监理工程师通知单（质量）

工程名称： 赞皇 40 万千瓦一期 20 万千瓦风电项目（本期 10 万千瓦）

编号 ZHFD—ZHJL—TZD—010

主题：关于 29#风机基础混凝土浇筑质量的问题事宜

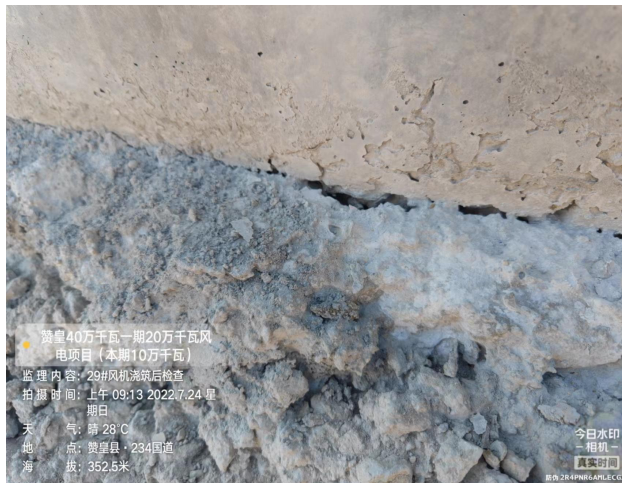
- 1、承台柱与基础承台结合部位，未能有效振捣、密实，裂缝空隙较大（附图1）
- 2、基础承台表面未能有效振捣、收光，蜂窝麻面现象严重（附图2）

具体要求：加强施工质量管理，对存在问题全面落实整改。

前车之鉴，同样的问题不能重复再犯，望你单位认真总结经验、教训，确保工程质量管理落实到位。针对上述问题限期立即整改，整改合格后报监理进行验收，并报送《监理工程师通知回复单》进行确认，方可进行下道工序施工，确保工程质量。
